指摘事項に対する回答

第15条:設計基準事故の拡大の防止

第22条:重大事故等の拡大の防止等

日本原燃株式会社

設計基準事故時に機能を期待する安全上重要な施設のイメージ

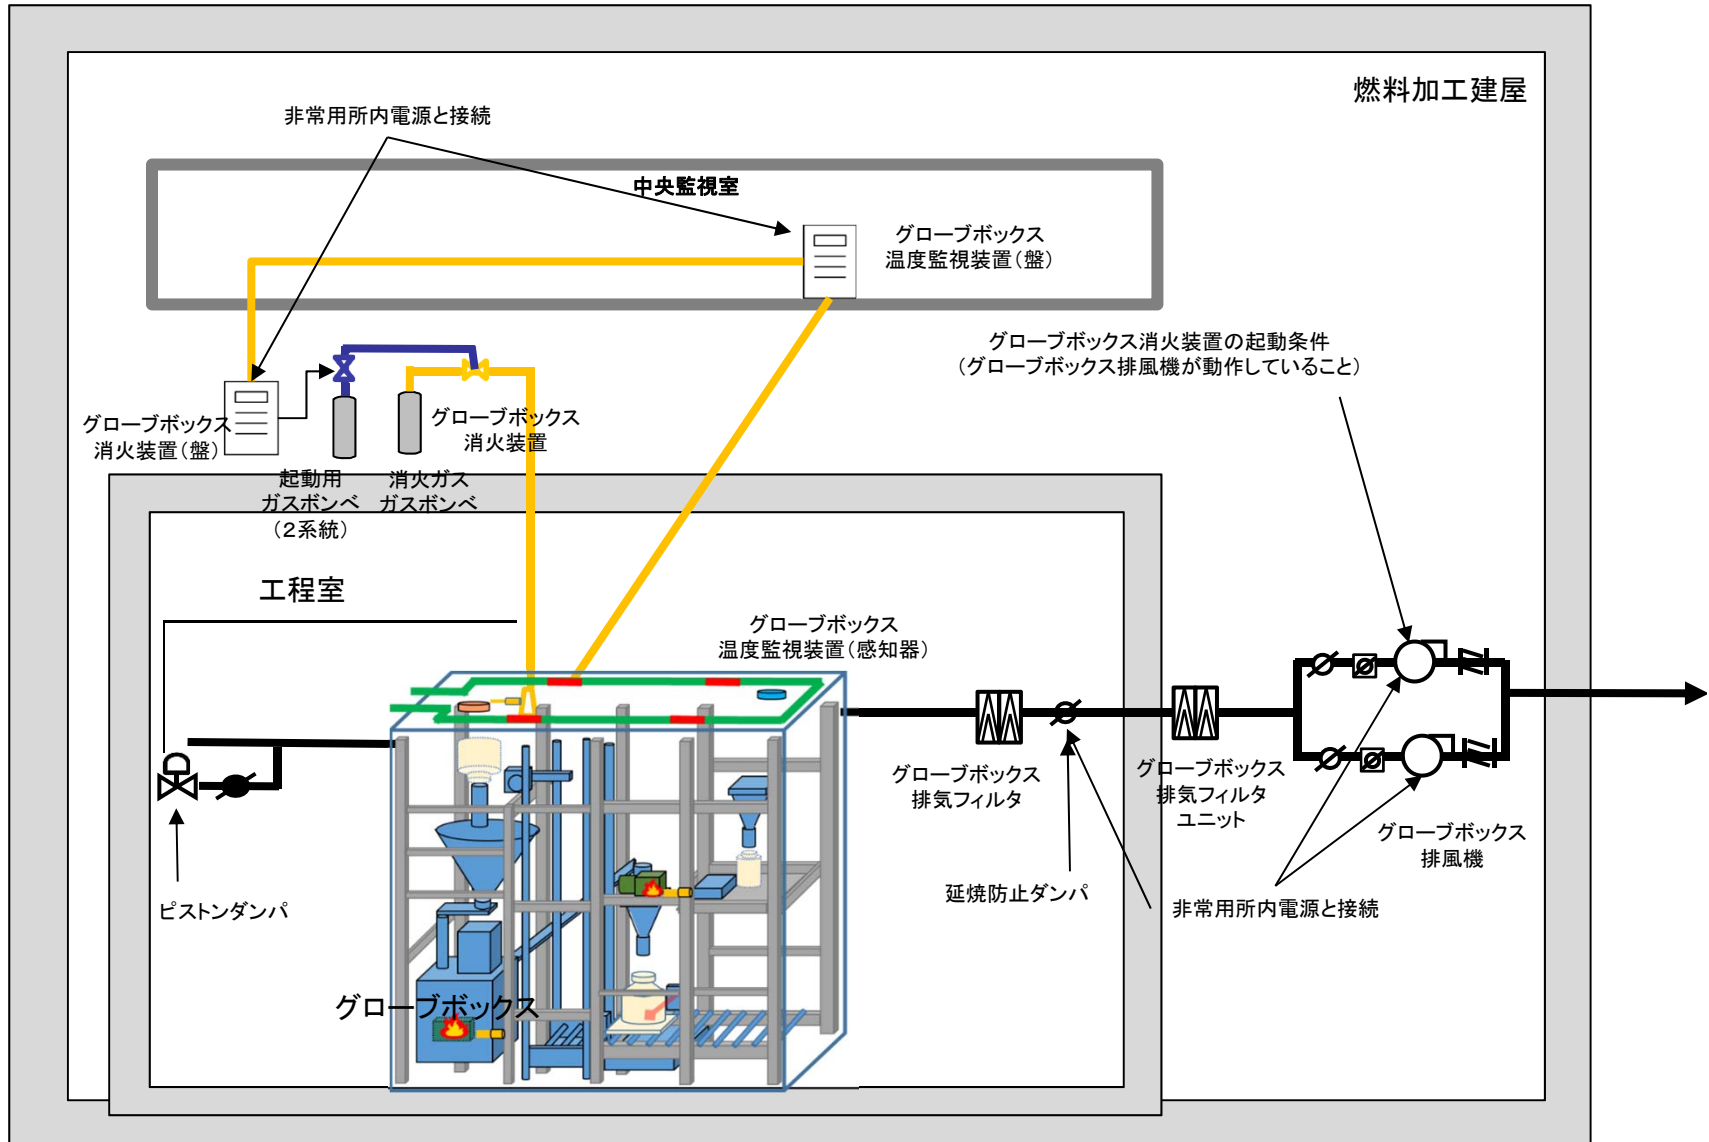
再処理では内部事象のかさ上げとして、配管全周破断も考慮しているため、同様に考慮する必要があるのではないかと。MOX施設において、プロセス系に水系統がなく、設計基準と溢水量の考え方が変わらない（想定破損による溢水量、地震による溢水量）というのであれば、その考え方について記載すること。

⇒ MOX燃料加工施設の特徴として、腐食性の液体を内包する安全上重要な施設がなく、非腐食性の物質による劣化の進行は緩やかであり、保守点検により健全性を維持することが可能であることから、配管の破断については考慮していない。

また、重大事故の起因として溢水は考慮していないが、設計基準において見込んでいる想定破損による溢水量については、重大事故の想定においても保有水量が変わらないことから規模の拡大はない。また、緊急遮断弁及び堰については、基準地震動を1.2倍にした地震動を考慮する設計としていることから、重大事故で想定する地震においても機能喪失することはない、溢水量も変わらない。

平常運転時から重大事故等対処までのフロー図

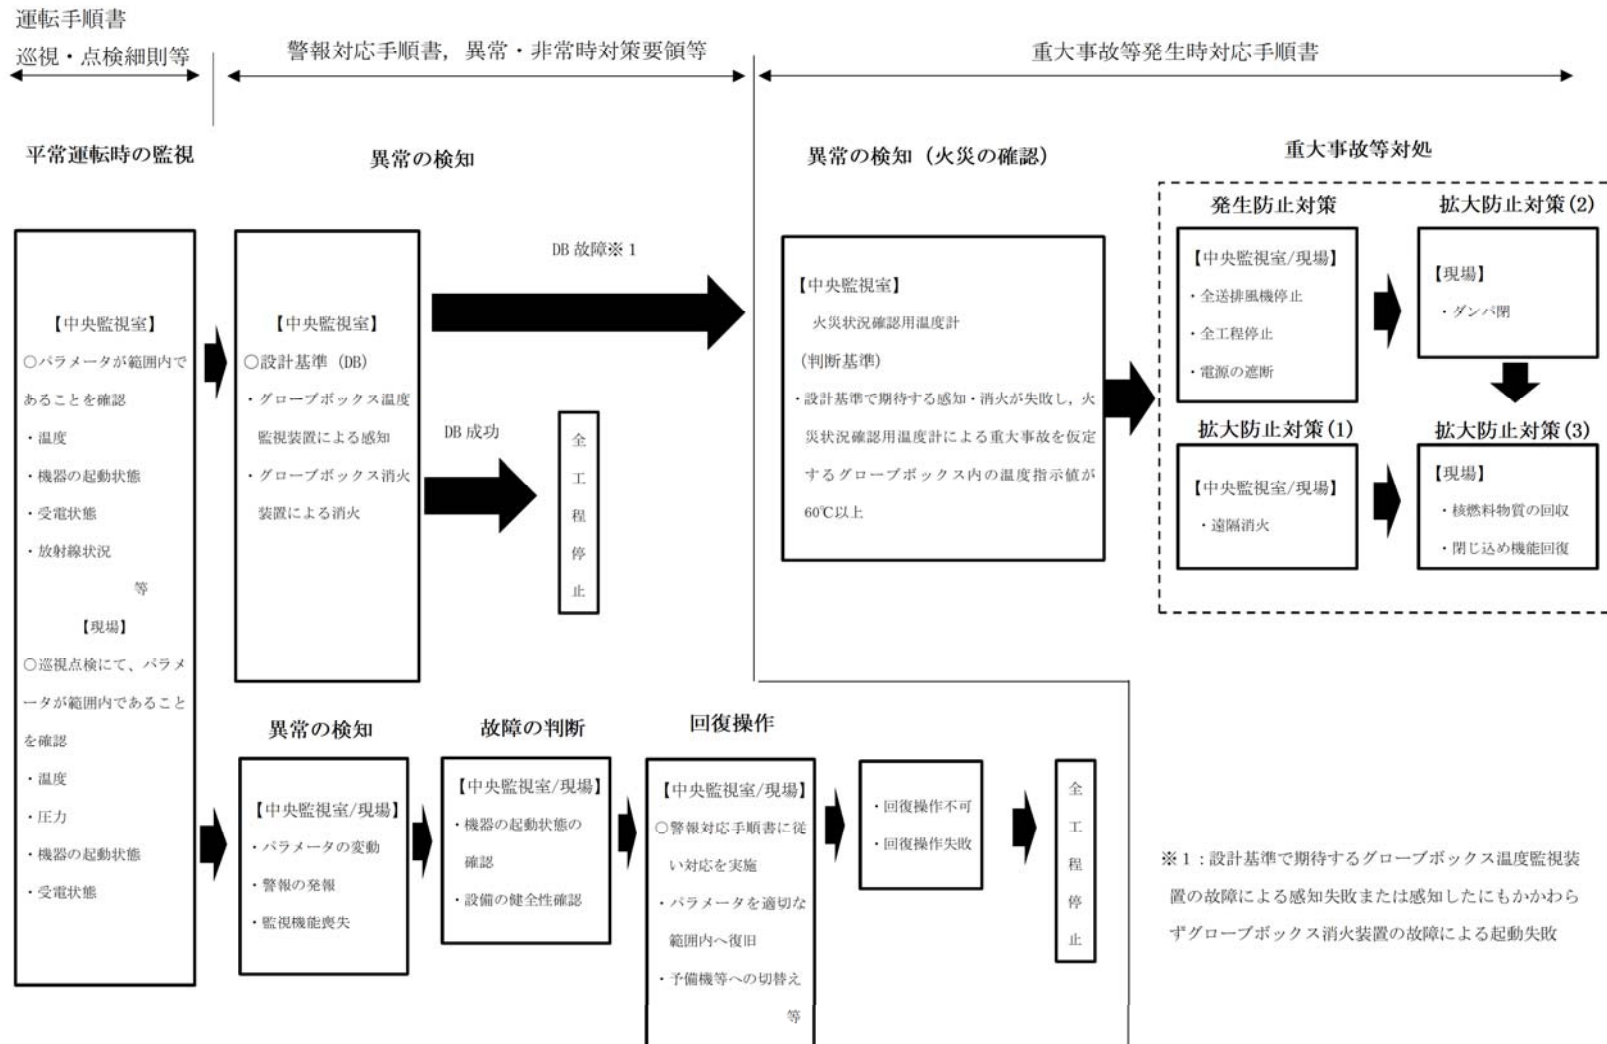
- ・手順に移行する判断として、重大事故に至るおそれのある事象と記載されているため、判断基準が分からない。安全機能喪失の判断基準が同じであるとする、外的事象と内的事象で判断基準をかき分けることがおかしい。判断フロー及び安全機能喪失の判断基準を整理すること。
- ・全交流電源の喪失で中央監視室が機能喪失となり結果的に安全機能喪失となるのであれば今の記載で抜けているのでその旨記載すること。
- ・全交流電源喪失時に監視系が使用できず火災が発生しているか分からない状態で、消火剤を吹くのか。監視系の故障か火災なのかが分からない状態で何を判断基準として消火剤を吹くのか。
- ・発生防止対策および拡大防止対策を同時に判断するとされているが、同時に判断は可能なのか。
- ・重大事故に至るおそれがあるとする判断が早く、発生防止対策から拡大防止対策となる部分に判断基準があるのではないか。単なる機器の故障でも重大事故等対処を実施したこととなることも含めて全体的な位置付けを整理すること。

⇒平常運転時から対処までの流れ図で位置付けを整理した。

文書体系図

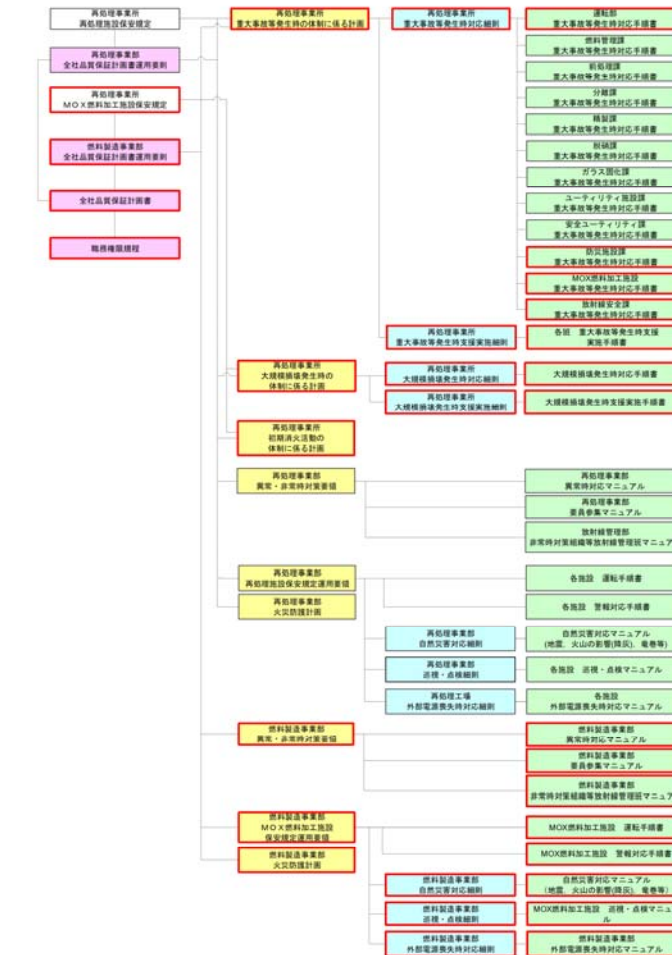
再処理と共通の対処を実施する(敷地境界の測定等の外回りの対処等)際に、再処理の手順書と並行してMOXの手順書を使用するということになるのか。再処理と共同で実施する対処については、再処理・MOX両施設の保安規定に基づく文書となるため、事業所としての文書に記載されているのであれば、事業部の文書に必ずしも記載される必要はないのではないか。共通の対処をどの文書で整理するのか検討すること。

⇒重大事故等対策の手順書について、運転部、防災、放管に関する手順書については再処理・MOXで共通の手順書を使用する方針とし、文書体系で明確にした。以下の手順書類は、MOXにおいても共通の対処を実施するため、手順書を統一することとした。

- ・運転部(実施責任者の判断基準, 通信連絡手順)
- ・防災管理部(水供給, 燃料補給)
- ・放射線安全課(放射線管理手順, 監視測定手順)

平常運転時から重大事故等対処までのフロー図

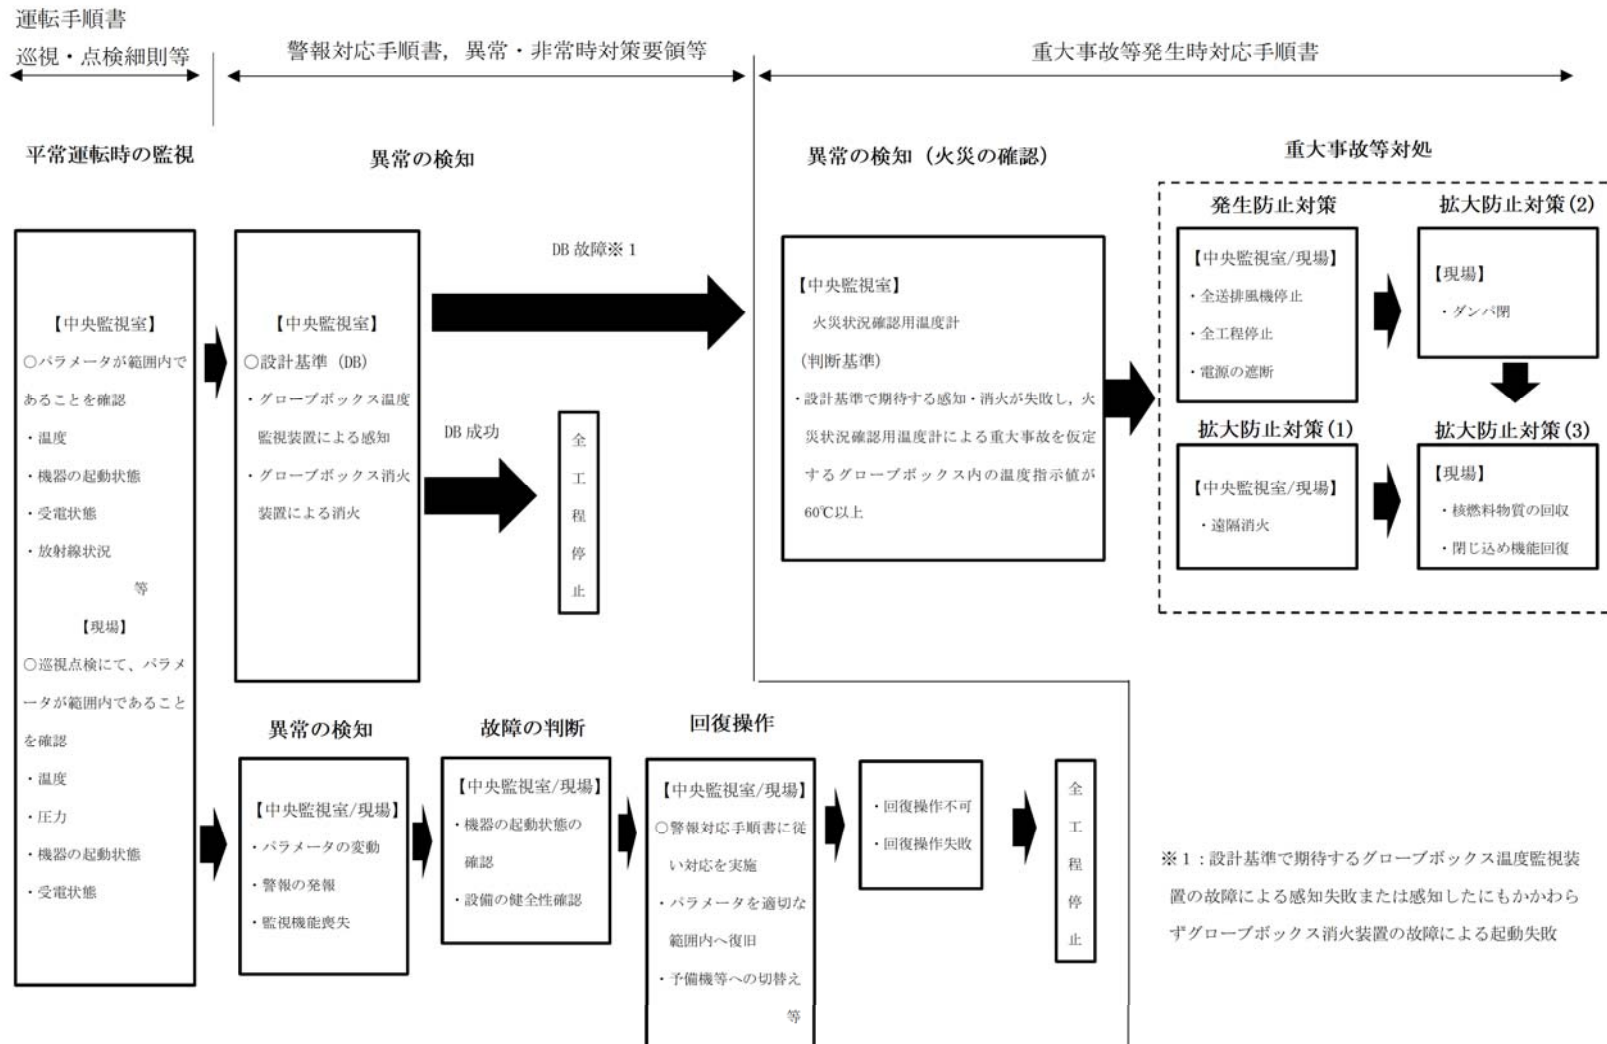
- ・手順に移行する判断として、重大事故に至るおそれのある事象と記載されているため、判断基準が分からない。安全機能喪失の判断基準が同じであるとする、外的事象と内的事象で判断基準をかき分けることがおかしい。判断フロー及び安全機能喪失の判断基準を整理すること。
- ・全交流電源の喪失で中央監視室が機能喪失となり結果的に安全機能喪失となるのであれば今の記載で抜けているのでその旨記載すること。
- ・全交流電源喪失時に監視系が使用できず火災が発生しているか分からない状態で、消火剤を吹くのか。監視系の故障か火災なのかが分からない状態で何を判断基準として消火剤を吹くのか。
- ・発生防止対策および拡大防止対策を同時に判断するとされているが、同時に判断は可能なのか。
- ・重大事故に至るおそれがあるとする判断が早く、発生防止対策から拡大防止対策となる部分に判断基準があるのではないか。単なる機器の故障でも重大事故等対処を実施したこととなることも含めて全体的な位置付けを整理すること。

⇒平常運転時から対処までの流れ図で位置付けを整理した。

MOX単独発災時のタイムチャート

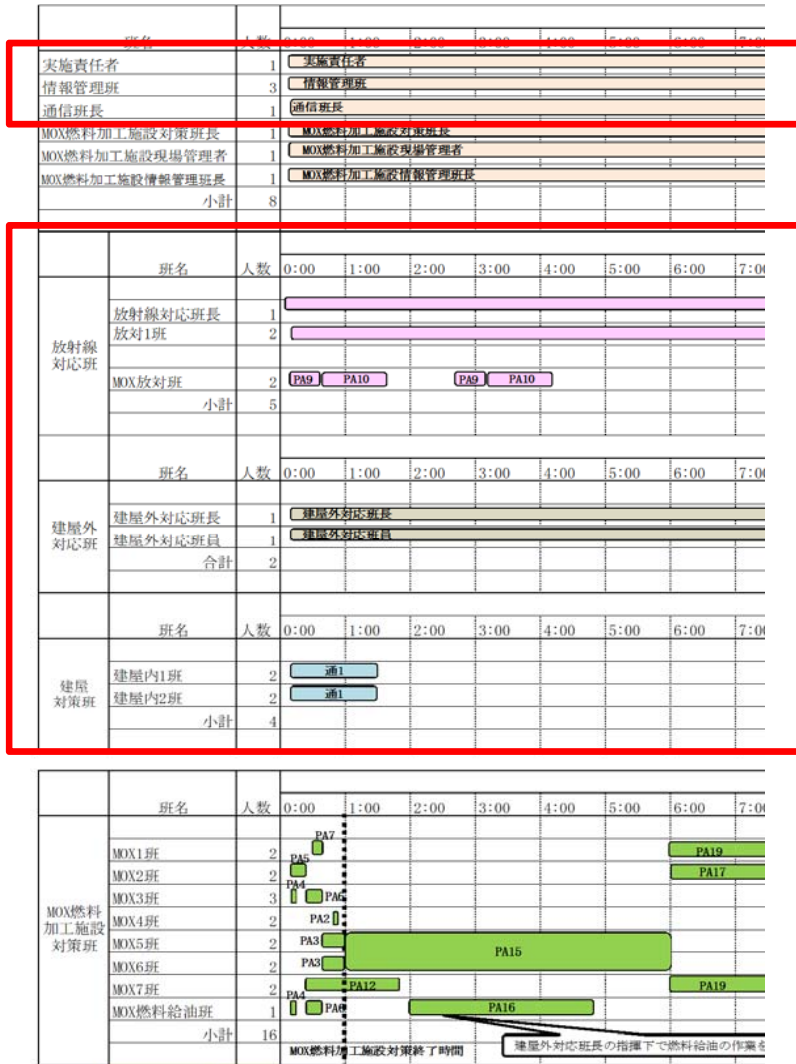
- ・MOX燃料加工施設にて単独発災した場合においても、再処理の要員を期待しているものがあるのではないか。MOX燃料加工施設は再処理施設の1建屋として対処を実施するのであり、敷地境界の測定等の共通的な部分は再処理と一緒に実施することが基本コンセプトなのではないか。
- ・MOX単独発災の際に再処理施設と一緒に対処を実施する場合、再処理施設の要員にどれだけ期待しているのかが分からないため、単独発災の対処のタイムチャートを追加すること。

⇒MOX単独発災の場合の状況において再処理施設に期待する要員(実施組織要員)とその役割について明確にした。また、MOX単独発災の場合の各対策の要員の動きについてタイムチャートを整理資料に追記した。【技術的能力(9/15) 参照】

文書体系図

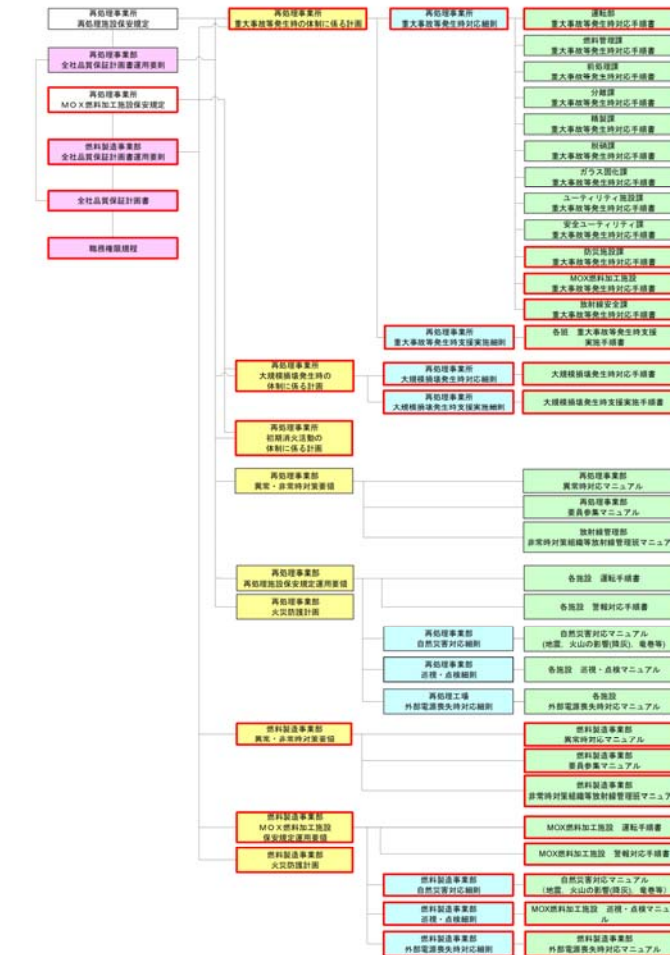
再処理と共通の対処を実施する(敷地境界の測定等の外回りの対処等)際に、再処理の手順書と並行してMOXの手順書を使用するということになるのか。再処理と共同で実施する対処については、再処理・MOX両施設の保安規定に基づく文書となるため、事業所としての文書に記載されているのであれば、事業部の文書に必ずしも記載される必要はないのではないか。共通の対処をどの文書で整理するのか検討すること。

⇒重大事故等対策の手順書について、運転部、防災、放管に関する手順書については再処理・MOXで共通の手順書を使用する方針とし、文書体系で明確にした。以下の手順書類は、MOXにおいても共通の対処を実施するため、手順書を統一することとした。

- ・運転部(実施責任者の判断基準, 通信連絡手順)
- ・防災管理部(水供給, 燃料補給)
- ・放射線安全課(放射線管理手順, 監視測定手順)
